**AVIS RELATIF À LA PROTECTION
CONTRE LES EVENTUELS EFFETS NOCIFS ET NUISANCES
PROVOQUÉS PAR LES RAYONNEMENTS NON IONISANTS
GÉNÉRÉS PAR DES ANTENNES ÉMETTRICES STATIONNAIRES**

Commune : MONS - Exploitant : ORANGE

Référence exploitant : 481C1_6 / 30529C1_5 / 40529C1_5 / 50529C1_1

Rapport n° 660 / 2025

Figure 1 : Vue en plan des lieux de séjour et des points de contrôle

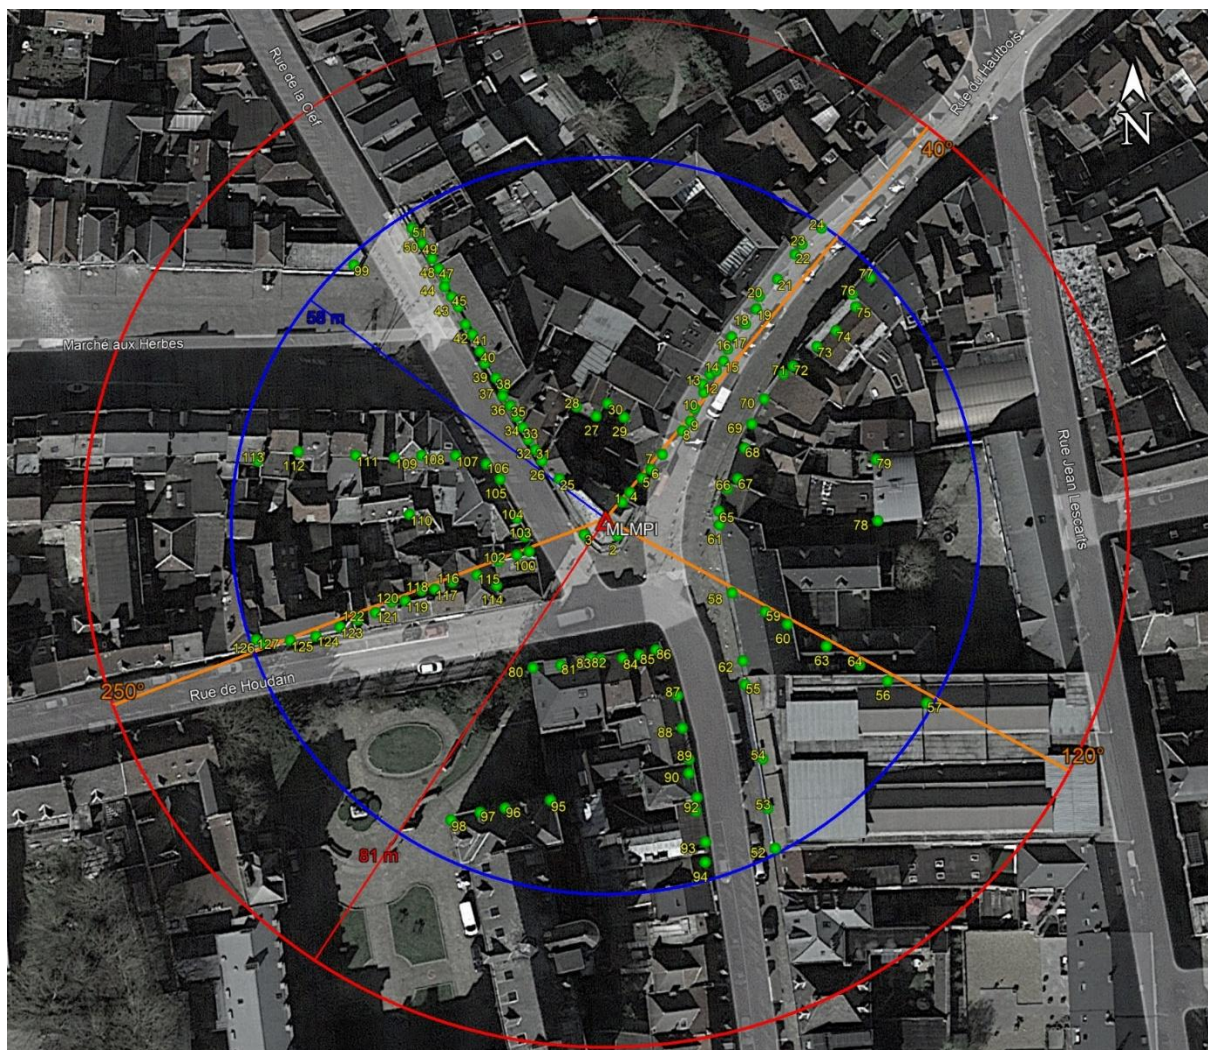
Les fréquences d'émission, la puissance rayonnée par chacune des antennes et leur gain permettent de déterminer le rayon de la zone à analyser. Tout dépassement de la limite par installation est exclu en dehors de cette zone. Le tableau 2 reprend les 35 LS² pour lesquels l'indice d'exposition est le plus élevé. Les différentes colonnes indiquent :

- le numéro du point de contrôle repris sur un des plans de la figure 1;
- le numéro du LS dans lequel se trouve le point de contrôle de la 1^{ère} colonne ;
- l'atténuation d'obstacle prise en compte pour le calcul de l'indice d'exposition dans le LS ;
- le résultat du calcul de l'indice d'exposition.

En ce qui concerne les antennes de l'installation mentionnées dans le tableau 1, la distance maximale à laquelle la limite pourrait être atteinte, à l'extérieur, est égale à 78,0 m. S'il n'y a pas de LS à une distance inférieure, les antennes respectent forcément la limite d'immission.

Dans le cas des LS situés à l'intérieur des bâtiments, une atténuation d'obstacle est prise en compte et il en résulte que la distance maximale à laquelle la limite pourrait être atteinte se réduit à 56,6 m.

Les résultats de l'évaluation décrite au paragraphe 4 indiquent que les antennes émettrices stationnaires de l'installation faisant l'objet du présent avis ne produisent pas, dans un lieu de séjour, un rayonnement électromagnétique maximum supérieur aux limites fixées à l'article 4 du décret.

En conclusion, les antennes émettrices stationnaires faisant partie de l'installation référencée dans le paragraphe 2 et dont les caractéristiques techniques sont résumées dans le tableau 1 **respectent les limites d'immission** fixées à l'article 4 du décret du 8 décembre 2022 (M.B. du 16.12.2022) modifiant le décret du 3 avril 2009 relatif à la protection contre les éventuels effets nocifs et nuisances provoqués par les rayonnements non ionisants générés par des antennes émettrices stationnaires.
